ETUDE IMPACT

COMPLEMENTS D'INFORMATIONS

**PRELEVEMENT EAU CAPTAGE PAILLERE 3 POUR
EMBOUTEILLAGE PAR AQUAMARK-PARCELLE A735-
COMMUNE DE MURAT LE QUAIRE**

NOVEMBRE 2023

Relevé Topographique de la zone de compensation

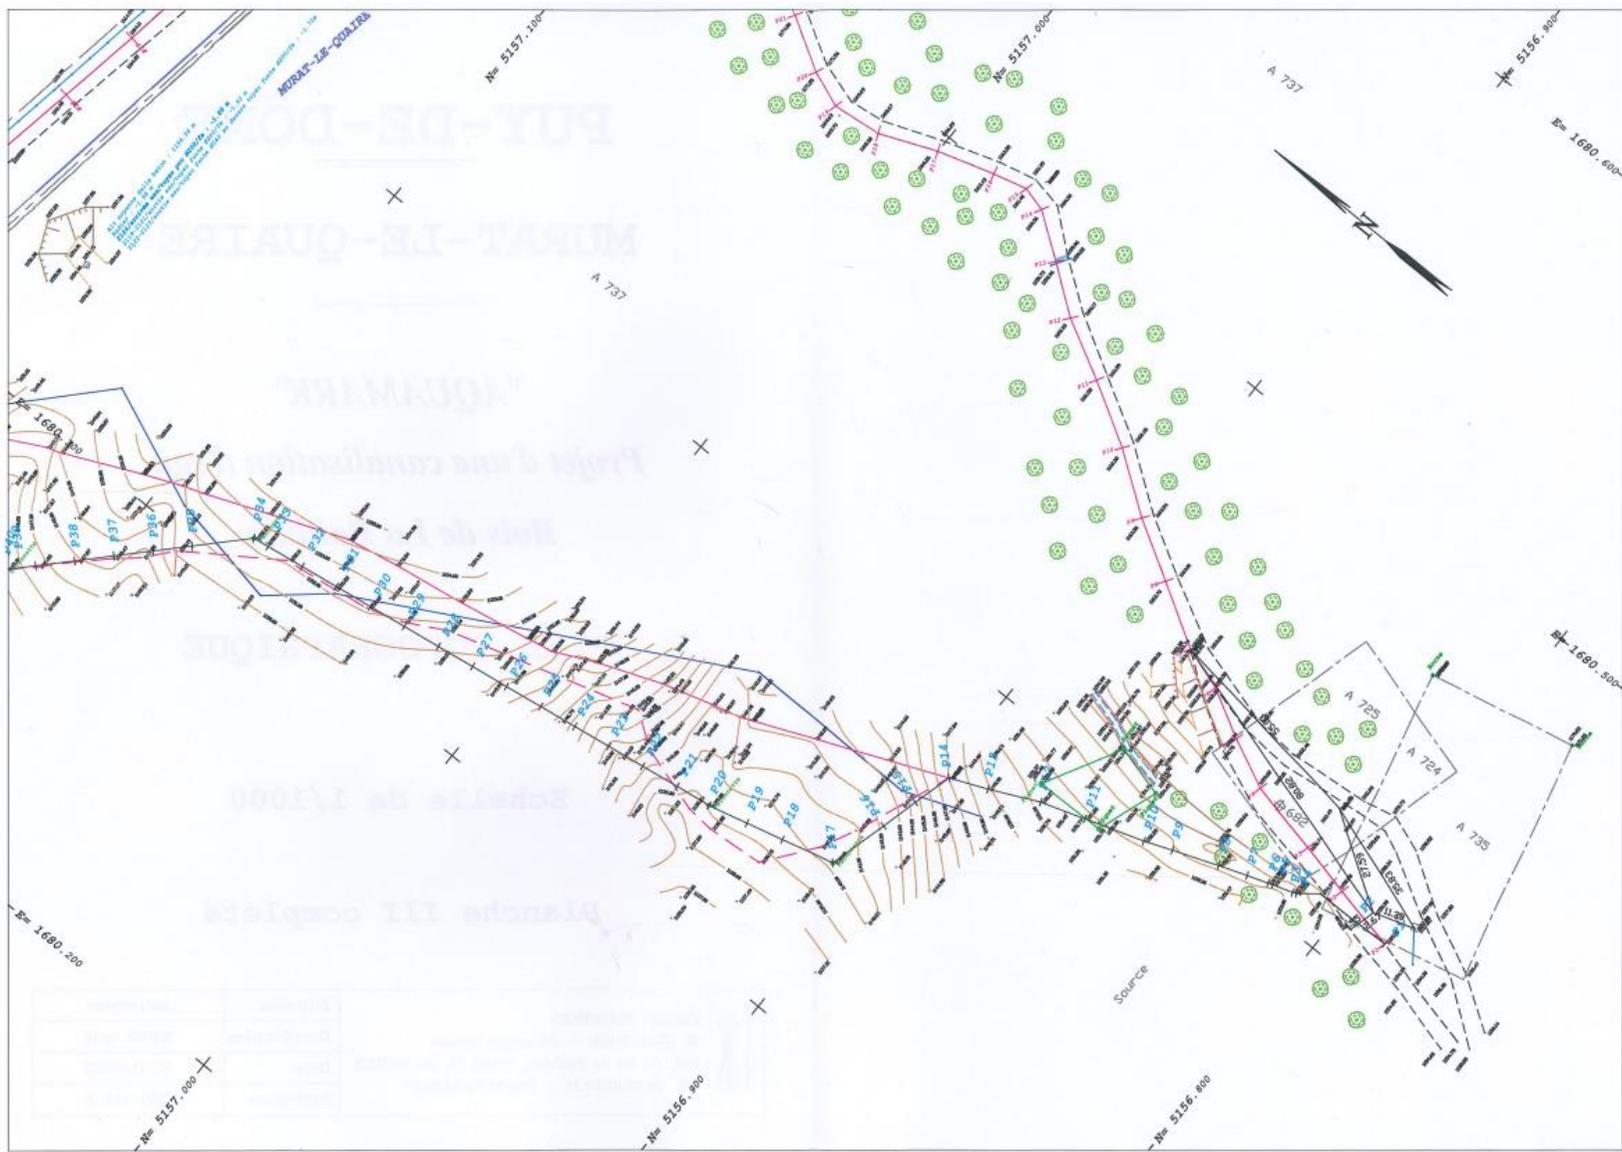
Effectivement, il n'avait pas été intégré de compensation du recouvrement des zones humides coupées par le tracé de la piste forestière, car 1/ son décalage avait permis d'éviter les enjeux principaux et de réduire considérablement la surface de zone humide recoupée et donc détruite, et car 2/ le traitement des rémanents de coupe proposé (§ 4.2.2 alinéa b de l'étude d'impact) permettait de compenser la perte résiduelle d'habitat pour la Buxbaumie et plus généralement la flore saprolognigole (§ 5.1 de l'étude).

Il est donc proposé, conformément à la doctrine de compensation (articles L.110-1 et L.163-1 du Code de l'Environnement), de créer une zone humide néoformée d'une surface d'environ au minimum 3 fois celle recouverte par la future piste. La zone éligible, qui se caractérise par une faible pente et une végétation déjà assez hygrophile du fait d'un débordement localisé, en cas de forte crue, du canal communal en 2 points faibles de sa digue rive droite), avait déjà été pré-identifiée dès 2021 comme étant favorable. Elle se localise dans les premiers 100 m du tracé depuis le captage.

Le passage de la piste en remblai en aval proche pourrait suffire à rendre cette zone engorgée de façon plus prolongée, mais pour être sûr d'en faire une zone humide diversifiée et favorable à la petite faune forestière et en particulier fonctionnelle pour la reproduction des batraciens (Grenouille rousse), il est proposé de tasser davantage le matériau du remblai pour inonder la zone en permanence. Toutefois, pour ne pas créer une retenue d'eau trop importante, ce qui ne serait pas raisonnable pour la pérennité de la piste et pas forcément judicieux vis à vis de l'objectif de biodiversité poursuivi, un drain (trop-plein) sera calé à une altitude ne conservant qu'une lame d'eau d'au plus 15 à 20 cm dans le(s) point(s) bas.

La zone de forme \approx trapézoïdale entre les 2 points de débordement du canal a été repérée et piquetée le 10/10/2023 (relevée par le géomètre). Sa surface est de \approx 250 m², soit un facteur théorique de compensation de 5. Toutefois, étant donné que le terrain naturel et la végétation ne seront pas modifiés en amont (laissés en libre évolution), il se peut que la surface obtenue en définitive diffère en fonction du cheminement de l'eau et de la retenue réellement formée. Un relevé de la zone humide finalement obtenue sera réalisé après mise en eau gravitaire depuis le canal, aussitôt après les travaux.

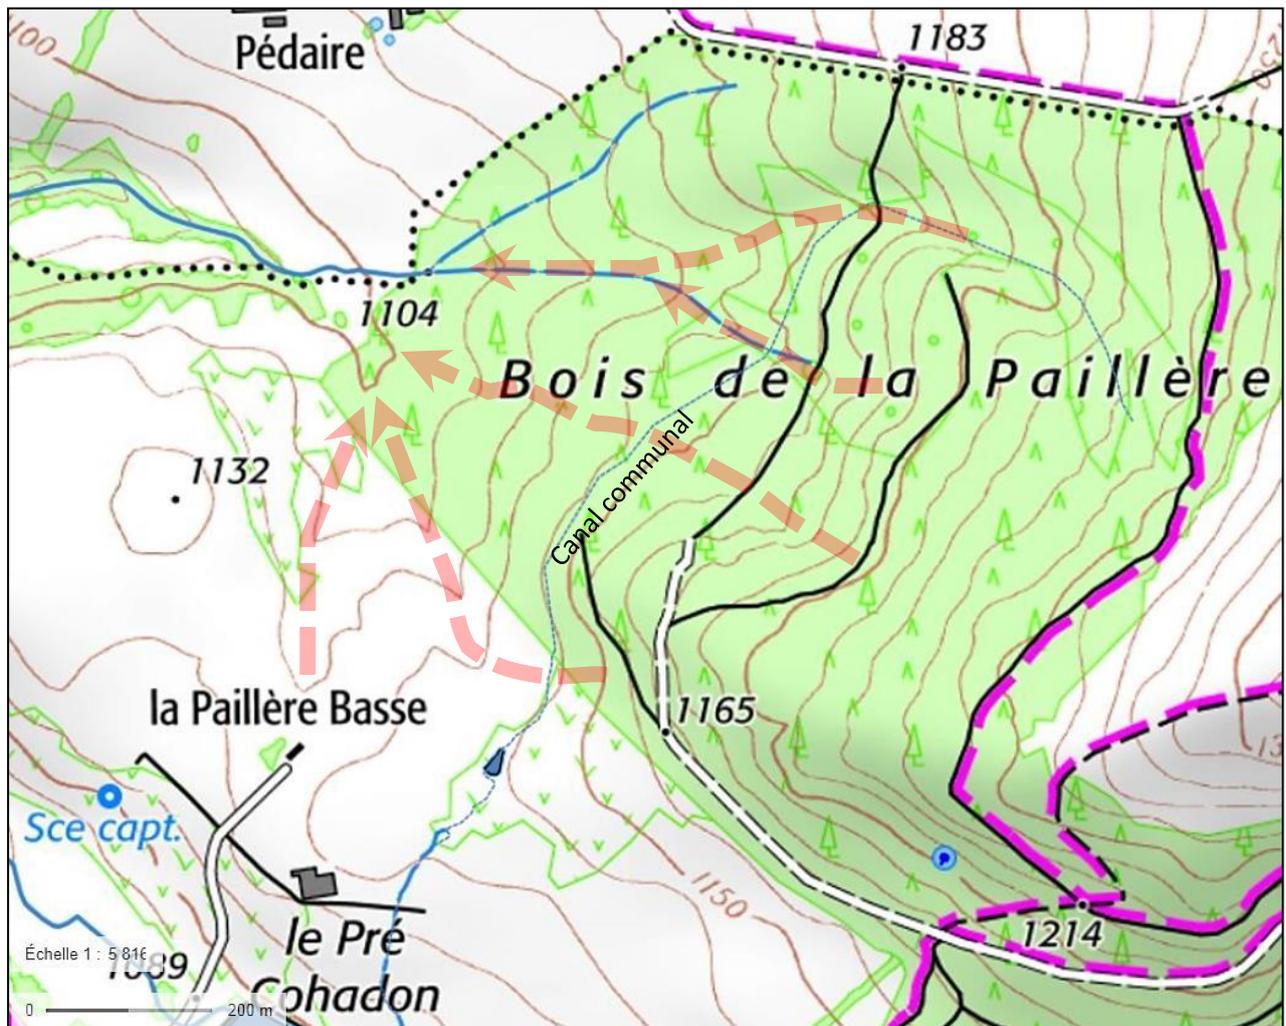
Le service instructeur demande que l'étude d'impact soit rectifiée en différents endroits en intégrant le fait que la branche amont du canal communal est un cours d'eau répertorié dans la cartographie des cours d'eau du système d'information géographique développé dans le département du Puy-de-Dôme, comme dans la plupart des départements depuis 2017, afin de faciliter l'application de la police de l'eau, et notamment de la réglementation sur les IOTA, ou des règles d'urbanisme.

Toutefois, notre expertise détaillée et exhaustive des cours d'eaux et canaux de l'ensemble de la zone d'étude ne laisse aucune ambiguïté sur le fait qu'il s'agit bien d'un canal artificiel et en aucun cas d'un cours d'eau au regard de sa définition légale donnée par l'article L.215-7-1 du Code de l'Environnement, qui indique qu'il doit répondre aux 3 critères cumulatifs suivants :

Or, outre qu'il ne figure pas en tant que tel sur le fond de carte IGN, ce qui ne préjuge de rien, on voit bien dans celui-ci que ce "cours d'eau" s'établit souvent entre deux lignes de niveau du MNT topographique en recoupant plusieurs talwegs (voir cartes pages 45, 49, 53, 73 et 77 de l'étude d'impact et ci-dessous).

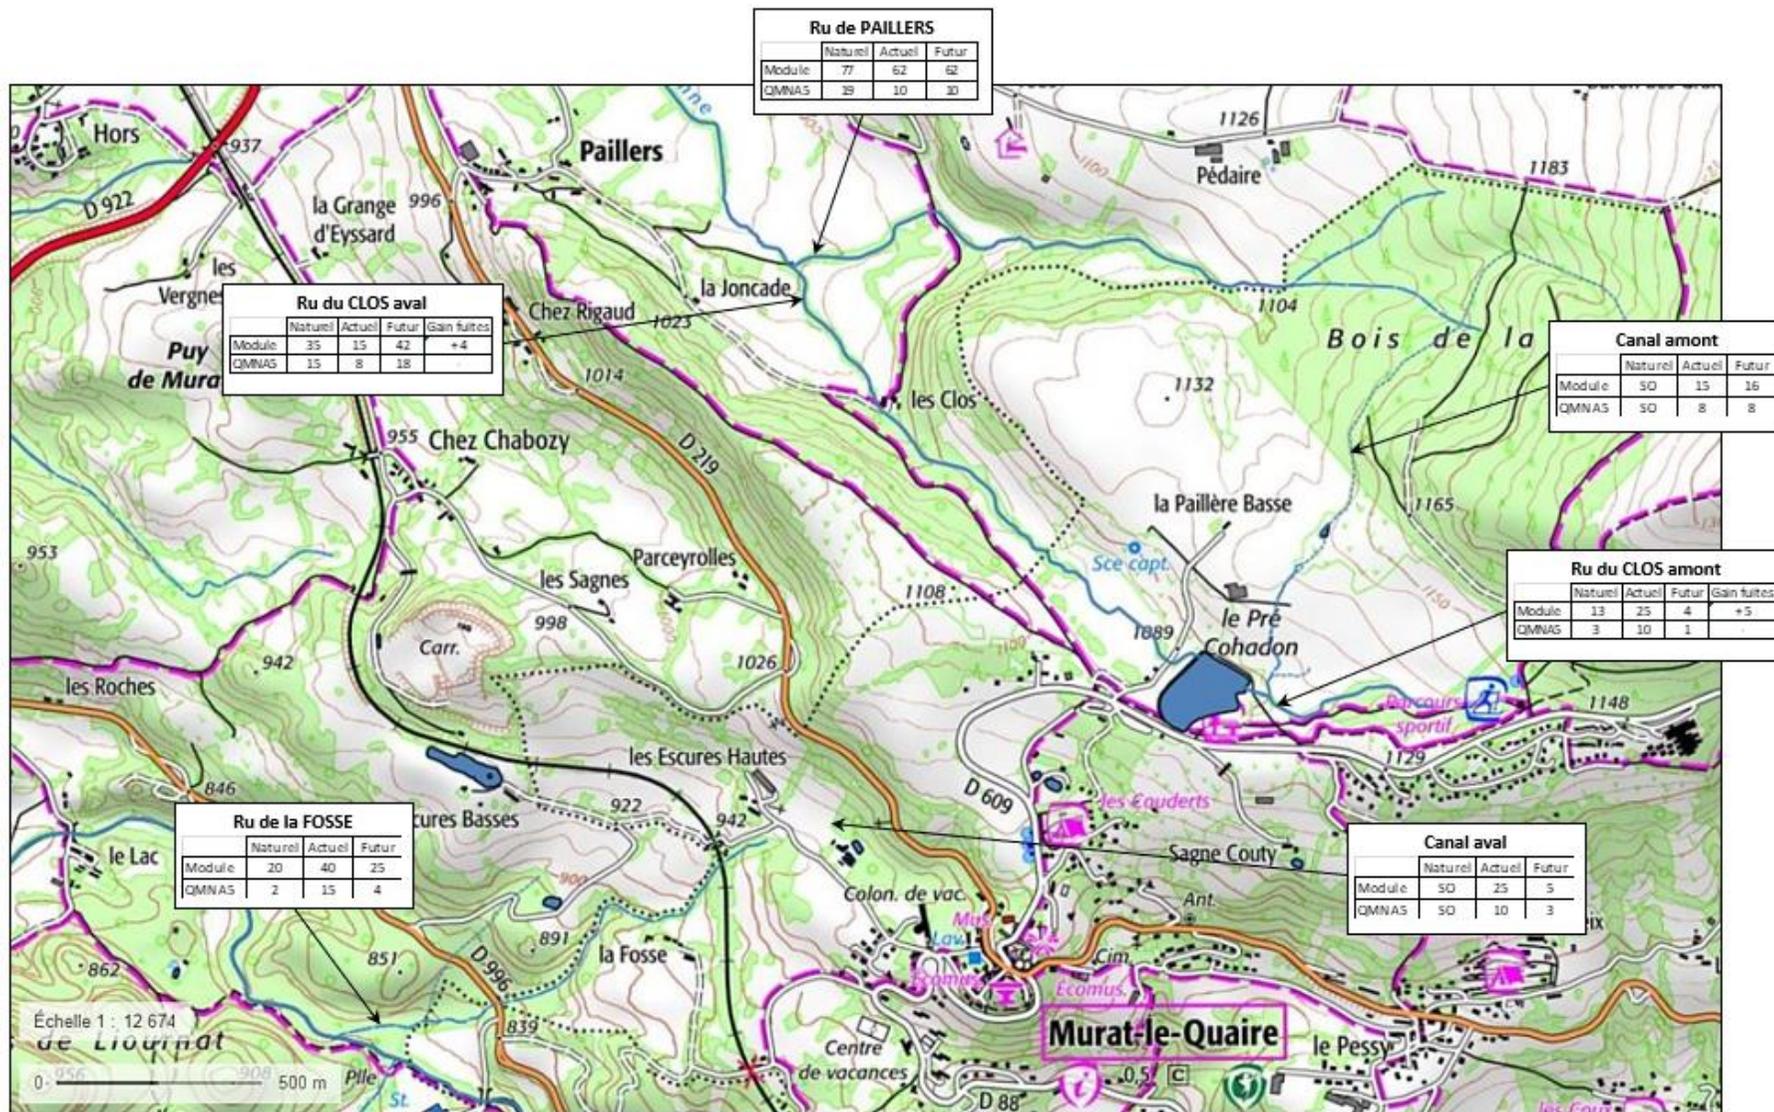
La DDT reproche un manque de clarté quant à l'appréciation de l'incidence du projet sur l'hydrologie des ruisseaux et du canal de part et d'autre du plan d'eau et demande de les synthétiser sur une carte.

À ce propos, nous souhaitons corriger une erreur qui n'a pas été décelée dans l'étude d'impact lors de sa relecture avant son dépôt à l'instruction, concernant l'incidence sur le canal communal traversant le bois de PAILLÈRE et la parcelle 0040. En effet, en fin de § 11.1.2.1 page 170, il est écrit qu'il connaîtra du fait du projet une légère baisse de son débit, alors que ce ne sera pas le cas car en fait il ne s'y déverse pas le trop-plein du captage de PAILLÈRE 3, mais seulement sa source aval non captée, dont le régime est et restera naturel. Le trop-plein de ce qui est capté de la source amont n'est restitué qu'au réservoir du télésiège, où par conséquent l'incidence du projet est reportée intégralement. Il y aura même une très légère hausse de son débit à certaines périodes car le trop-plein de ce qui ne sera pas prélevé par AQUAMARK pour l'embouteillage sera restitué non plus au réservoir du télésiège, mais au captage.

La carte ci-après peut être proposée pour résumer la situation et l'incidence du projet AQUAMARK couplé à la mise en conformité réglementaire du plan d'eau (incidence estimée de façon très approximative faute de données de débit à certains nœuds du réseau, du biais induit par les expérimentations de l'été 2020 et faute aussi de connaître le fonctionnement exact des ouvrages prévus dans le cadre de la régularisation administrative du plan d'eau : il s'agit donc **d'ordres de grandeur évalués**, à comparer au prélèvement de 6 L/s en moyenne sur l'année projeté par AQUAMARK).

Dans cette carte sont distingués le régime naturel (théorique, approché par une extrapolation depuis les stations hydrométriques voisines au prorata des surfaces de BVT), le régime actuel tel que modifié par les ouvrages AEP (estimé à l'ordre de grandeur), et le régime futur compte-tenu des 2 projets (aussi estimé à l'ordre de grandeur).
